**Avis de la Mission régionale d'autorité environnementale
de la région Nouvelle-Aquitaine
sur le projet de renouvellement et d'extension de carrière
à Baudreix, Mirepeix et Bourdettes (64)**

n°MRAe 2019APNA036

Localisation du projet : Communes de Baudreix, Mirepeix et Bourdettes (64)
Maître(s) d'ouvrage(s) : Dragages du Pont de Lescar
Avis émis à la demande de l'Autorité décisionnaire : Préfet des Pyrénées-Atlantiques
En date du : 27/12/2018
Dans le cadre de la procédure d'autorisation : Autorisation environnementale

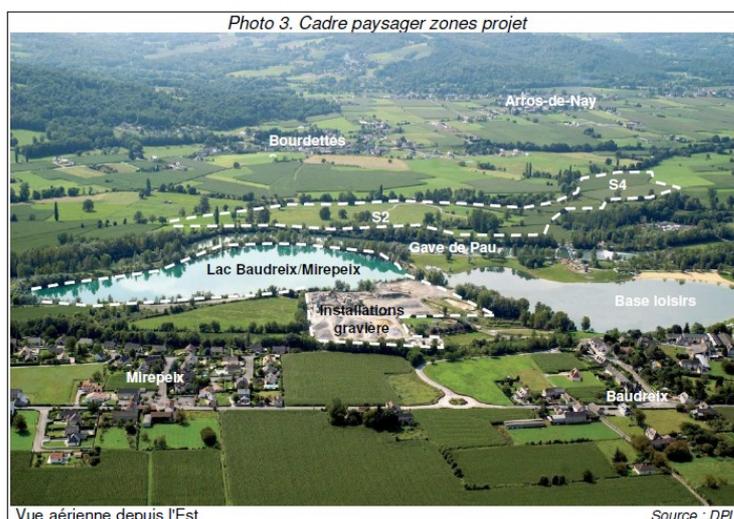
L'espace de mobilité du Gave est contraint au niveau des lacs de Baudreix. Le projet de gravière en rive gauche est en lien avec le secteur protégé par les ouvrages réalisés par l'institution Adour. Une convention entre l'exploitant de la gravière et l'institution Adour doit permettre de fixer le niveau de protection attendu et les responsabilités de chacun pour leur gestion dans le cadre de l'exploitation et sur le long terme.

L'étude prend également en compte le transporteur à bande, pour lequel il est prévu un tirant d'air suffisant laissé libre entre le transporteur et le niveau du Gave en crue pour permettre le passage des embâcles.
